Umgestaltung des Marktes und der Marktstraße in Eschweiler
Planungs- Umwelt- und Bauausschuss vom 26.03.2015

Anlage 3:
Tabellarische Auswertung
der Anregungen und Bedenken

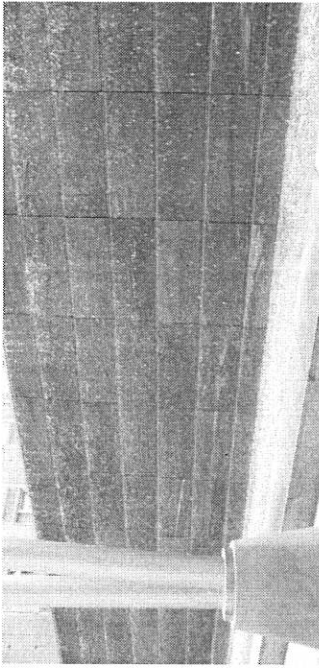
8.) Wasserbecken Die FDP beantragt, mehr Informationen zu Art und Umfang des Wasservorhanges und -beckens zu erhalten. Wir bitten um eine inhaltlich eindeutige Erläuterung und möglichst optisch eindeutige Darstellung, was unter einem Wasservorhang zu verstehen ist. Reden wir hier von Rinnsalen oder Wasserfallstärke? Gerne würden wir auch über Referenzbeispiele aus anderen Städten informiert werden. Die FDP erwartet, dass in diesem Zusammenhang auch alle Folgekosten inkl. Wasserverbrauch und Reinigung pro Jahr dargelegt und nachvollziehbar hinterlegt werden.	Der Wasservorhang besteht aus einer waagerechten Überlaufschwelle, über die das Wasser gleichmäßig auf der gesamten Länge von ca. 11,50 m an der Stützwand, die in diesem Bereich leicht nach außen geneigt ist, hinunterläuft und in den ca. 11,50 x 1,0 m großen Bassin gesammelt und anschließend wieder nach oben gepumpt wird. Es handelt sich hierbei also um relativ geringe Wassermengen, akustisch soll hier allenfalls ein leichtes Plätschern zu vernehmen sein. Der Wasserverbrauch dürfte nicht nennenswert sein, da lediglich verdunstetes bzw. Spritzwasser ersetzt werden muss. Die Höhe der wird vergleichbar mit den Aufwendungen für den Brunnen Neustr. sein und belaufen sich auf ca. 2.400 €/Jahr. Es wird im Einzelnen von folgenden Kosten ausgegangen: Pos. 1: Stromkosten ca. 300 €/a Pos. 2: Wartungsarbeiten und Inbetrieb- / Außerbetriebnahme ca. 1.200 €/a Pos. 3: Wasserverbrauch ca 100 €/a Pos. 4: Reinigungsarbeiten: ca. 800 €/a

Frage / Anregung	Abwägung / Ergebnis für die Planung
	Die Planungen zur Brunnenanlage sind zurzeit noch nicht bis zur Ausführungsplanung fortgeführt. Als Referenzbeispiele findet man verschiedene ähnliche Brunnenanlagen unter dem Suchbegriff „Wasserwand“, exemplarisch ist das links abgebildete Foto zu sehen, dass das Prinzip des Wasservorhangs gut wiedergibt. Das Material der Stützwand ändert sich im Bereich des Wasservorhangs nicht, so dass in den Wintermonaten, in denen die Brunnenanlage deaktiviert ist, der Brunnen als Teil der Stützwand wahrgenommen wird.
